Colón, 22 de Septiembre de 2021.  
**DRCL-SEEIA-AC- 007-2209-2021**

**MODIFICACIÓN AL ESTUDIO DE IMPACTO  
AMBIENTAL  
CATEGORIA I**

**"SABANITAS PLAZA"**

**RESPUESTA A LA CARTA DRCL-SEEIA-AC-  
007-2209-2021.**

Foto No. 4.0-1 Tubería que lleva agua a la residencia de la Sra. Linixa.

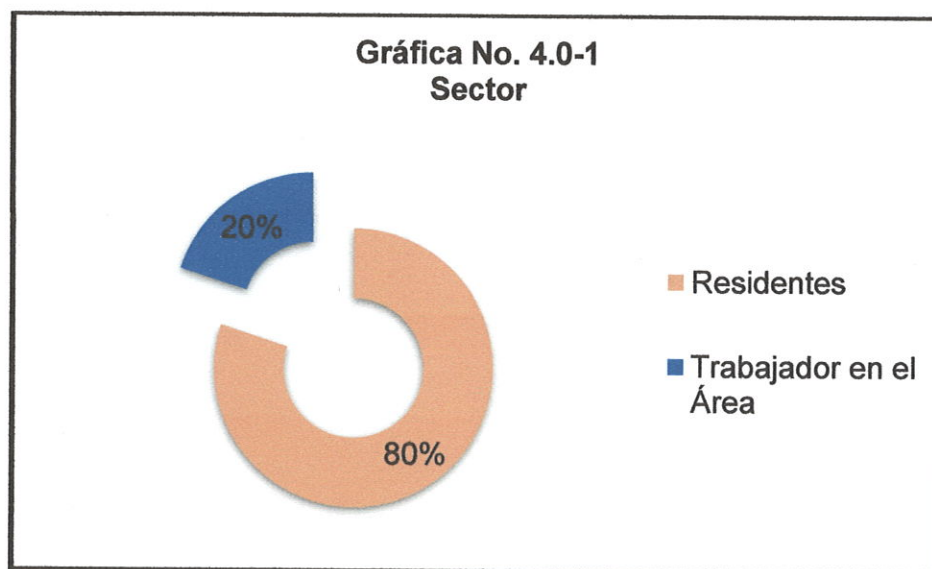
2. Rotura del agua potable: como se observó en las fotos No. 4.0-1 y Bo. 4.0-2, la línea de abastecimiento del agua potable a estas residencias es de  $\frac{3}{4}$  de pulgada, se observa fugas y una colocación a ras del suelo. Al momento del tendido de la línea de descarga este aspecto debe ser tomado en cuenta.
